POINT SUR L'INSTRUCTION DU DDAC CIGÉO

AVIS GP3 ET CONSULTATION DES PARTIES PRENANTES

GP3 – EVALUATION DE SÛRETÉ APRÈS FERMETURE

EXPERTISE TECHNIQUE DE L'ASNR

LES SCELLEMENTS

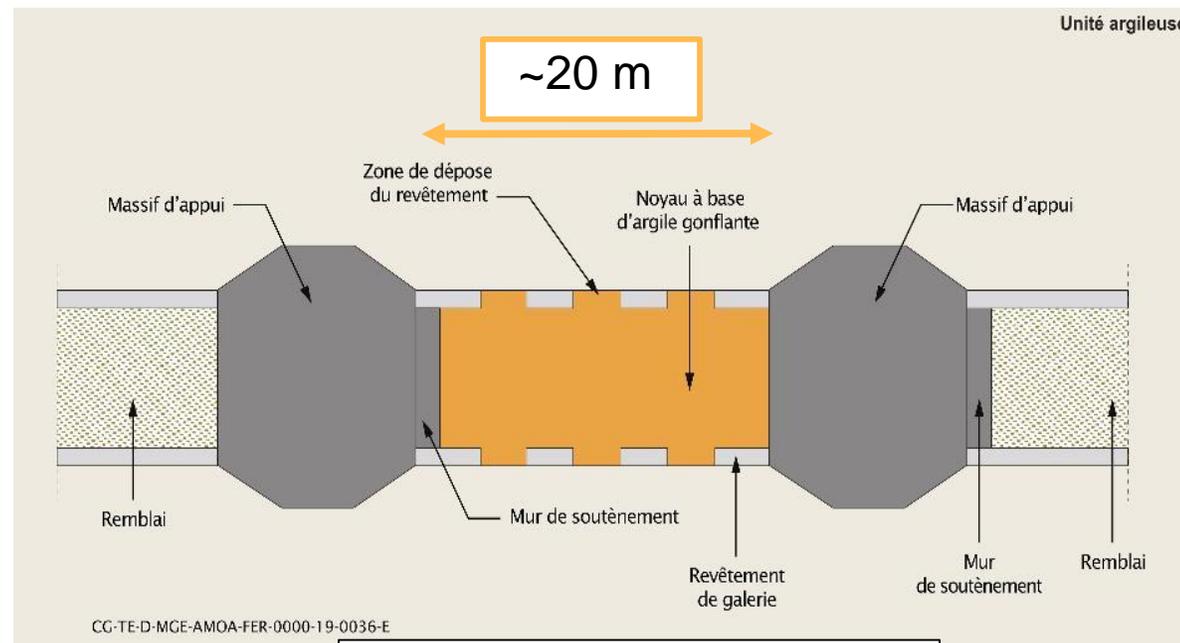
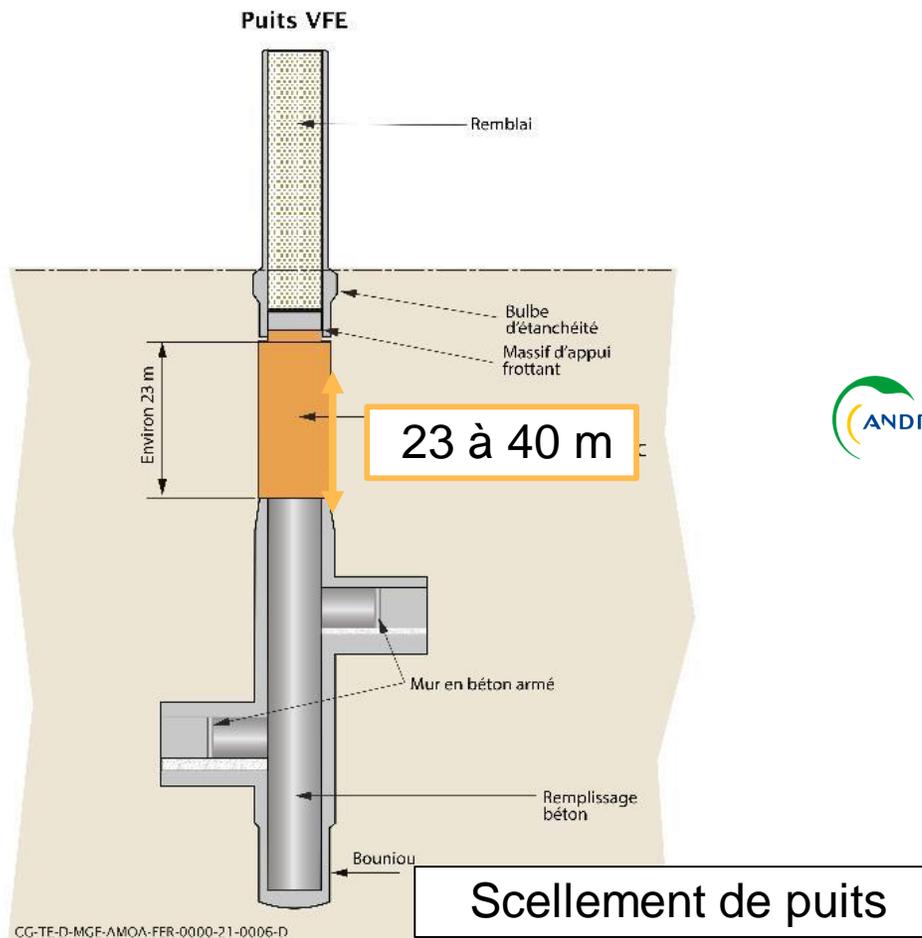
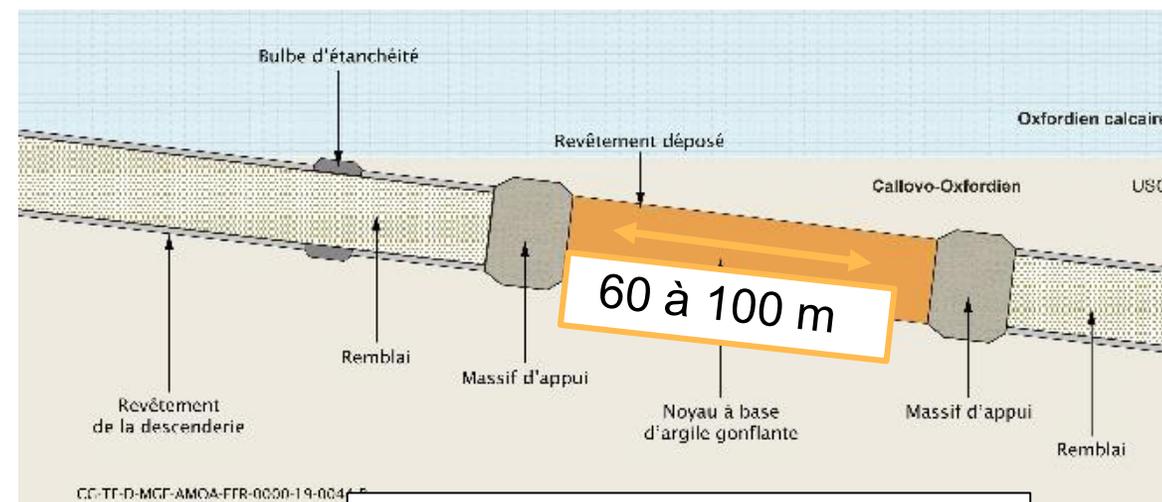
- Noyau en argile gonflante (bentonite et additifs)
- Massifs d'appui en béton de part et d'autre

SCÉNARIO D'ÉVOLUTION NORMALE (SEN)

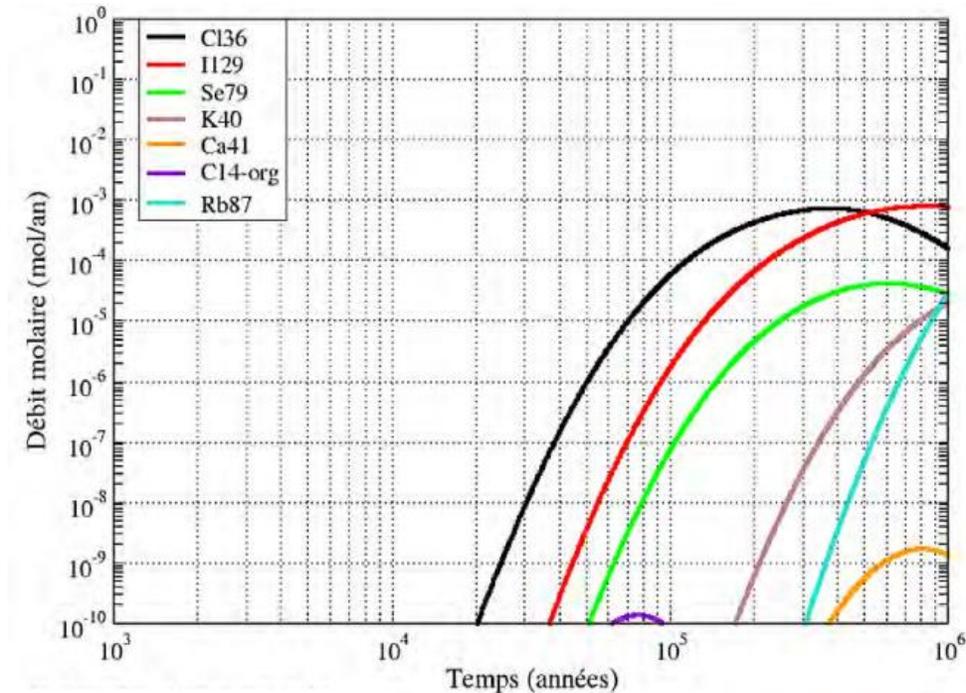
- Contributeurs principaux : ^{36}Cl , ^{129}I , puis ^{79}Se
- Contribution des éléments **vie-longue, peu sorbés**
- Une grande partie des RNs est retenue et/ou a déçu (temps de transfert)
- Débits molaires en sortie du COx >> en sortie des liaisons surface-fond : **prédominance de la voie Callovo-Oxfordien (COx)**

- **Contre-calculs confirment les résultats de l'Andra**
- **Bonne capacité globale de confinement du système de stockage en « situation de référence » et « en situation enveloppe »**
- **Large prédominance des transferts par diffusion, phénomène lent, via la voie COx, par rapport à la voie « ouvrages » (galeries et liaisons surface-fond).**

DYSFONCTIONNEMENT DES SCELLEMENTS

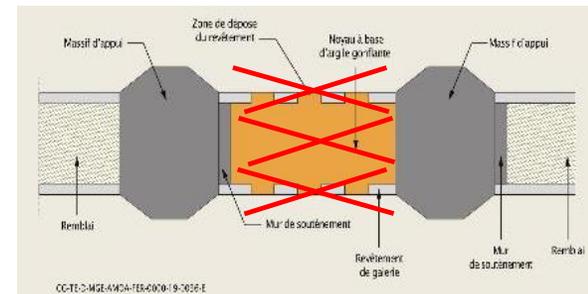
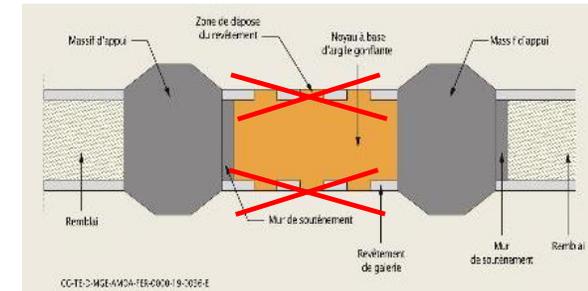
3 scénarios SEA : dysfonctionnement impliquant l'interface entre le noyau argileux et les argilites :

- (i) des scellements des liaisons surface-fond
- (ii) des scellements des galeries
- (iii) SEA-3 de dysfonctionnement de tous les scellements

3 scénarios *What-if* : cumul des dysfonctionnements du noyau argileux et de l'interface entre le noyau argileux et les argilites :

- (i) des scellements des liaisons surface-fond
- (ii) des scellements des galeries
- (iii) SEA-3 de dysfonctionnement de tous les scellements

- redondance entre les scellements des galeries et les scellements des LSF
- prédominance du transfert diffusif via le COx
 - **maintien de la bonne capacité de confinement du stockage**

- Transfert significatif de solutés par les ouvrages
- rôle essentiel des scellements des LSF pour s'opposer à la circulation de l'eau et ainsi favoriser les transferts diffusifs via le COx
- Impact radiologique maximal du même ordre de grandeur (jusqu'à 0,3 mSv/an) que pour le SEN

DYSFONCTIONNEMENT DES CONTENEURS DE STOCKAGE HA

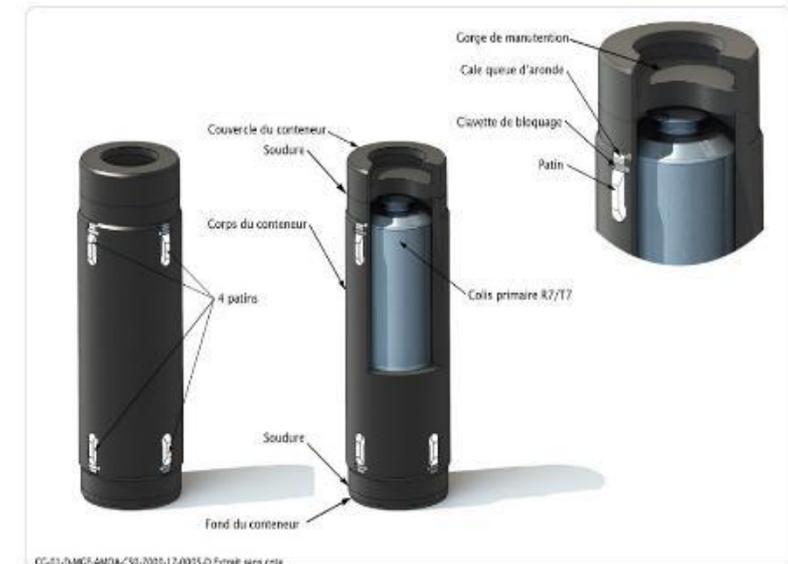
- Perte d'étanchéité d'un conteneur de stockage (SEA) ou de l'ensemble (*What-if*) dès la fermeture de l'installation
- Relâchement labile des substances contenues dans la matrice vitrifiée en phase thermique

- Débits molaires des trois espèces mobiles, par les deux voies de transfert, identiques à ceux du SEN
- Impacts sanitaire et environnemental similaires à ceux du SEN

- **Hypothèses très pénalisantes (relâchement labile)**
- **Impact très limité**

FAILLE NON DÉTECTÉE DANS LE COX

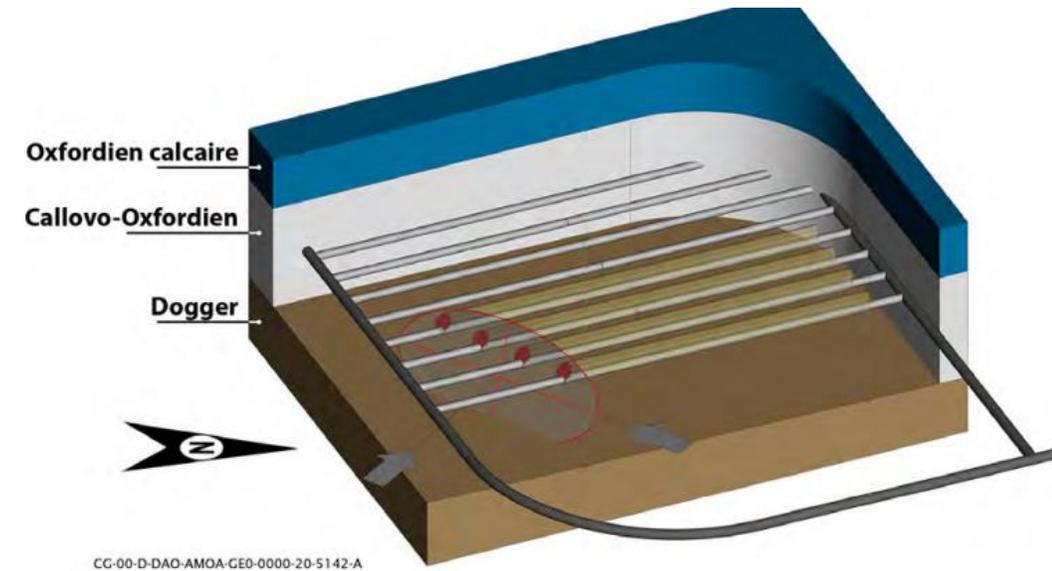
- Discontinuité traversante dans la roche hôte (court circuit hydraulique) localisée dans le quartier de stockage MA-VL
- En situation enveloppe, dose maximale de 22 mSv portée par le ^{229}Th (chaîne de filiation 4N+1)

- **Relâchement significatif *via* la discontinuité de RN à vie longue peu mobiles**
- **Dose élevée générée par les actinides et leurs descendants - de l'ordre de grandeur des objectifs de protection pour ce type de scénario (1 - 20 mSv/an)**
 - **Bon niveau de robustesse du système de stockage en cas de faille en regard de la vraisemblance du scénario et des hypothèses pénalisantes**
- **Des compléments devront être apportés pour confirmer l'absence d'impact d'un tel scénario dans le quartier de stockage HA au-delà de cet ordre de grandeur.**

EFFONDREMENT D'UN ALVÉOLE MA-VL

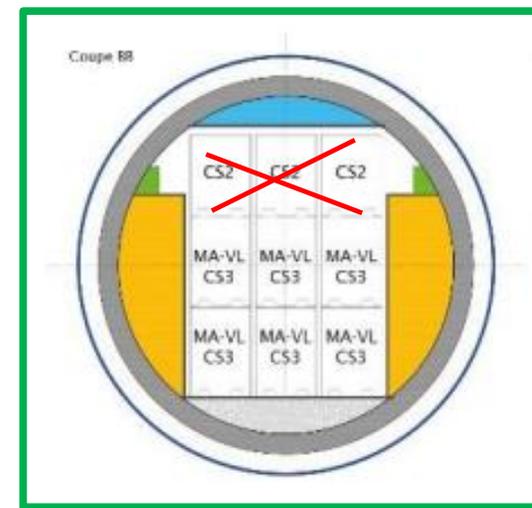
- Effondrement d'un alvéole MA-VL pendant la phase d'exploitation
- Alvéole fermé avec les colis déjà stockés avant effondrement sans que les vides supplémentaires apportés par la partie non remplie par les colis ne soient comblés
- En situation d'effondrement, le débit molaire en sortie du toit du COx est inférieur à celui du SEN.
- Le terme source pilote le débit molaire et non la diminution d'épaisseur de garde saine liée au taux de vide.

- Contre-calcul et étude d'autres situations d'effondrement au sein du stockage (effondrement de deux alvéoles MA-VL adjacents, effondrement de galeries dans les quartiers MA-VL et HA)
- **L'impact limité de l'effondrement d'un alvéole MA-VL illustre la capacité de la roche hôte à assurer ses fonctions de sûreté, malgré sa dégradation locale, et démontrent ainsi la robustesse du système de stockage vis-à-vis de ce type de scénario.**

INTRUSION HUMAINE INVOLONTAIRE

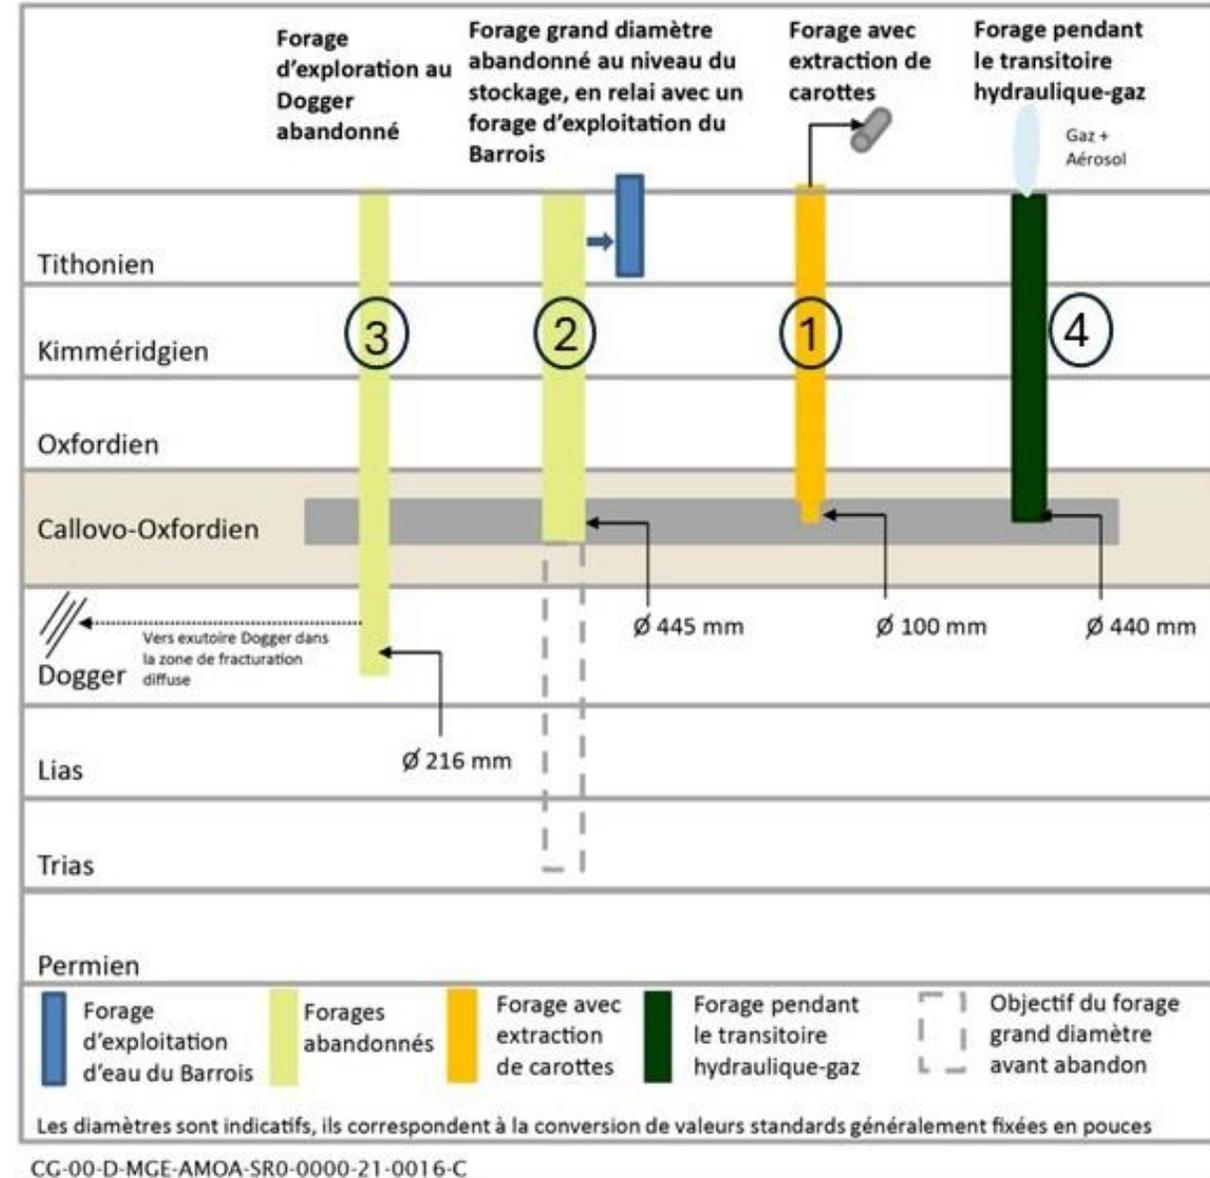
- Expositions d'un foreur suite à une remontée de déchets ou un panache de gaz radioactifs, de l'ordre de quelques mSv

- Exposition radiologique liée à l'utilisation d'eau contaminée à travers un court-circuit induit par un forage d'exploration abandonné et mal scellé

→ Pas rédhibitoires notamment compte tenu de la sévérité de l'hypothèse de remontée de déchets en surface

→ Pas d'exposition au-delà des objectifs de protection à retenir pour ce type de scénario

→ Diminution à rechercher (compartimentage supplémentaire dans le quartier MA-VL par exemple)
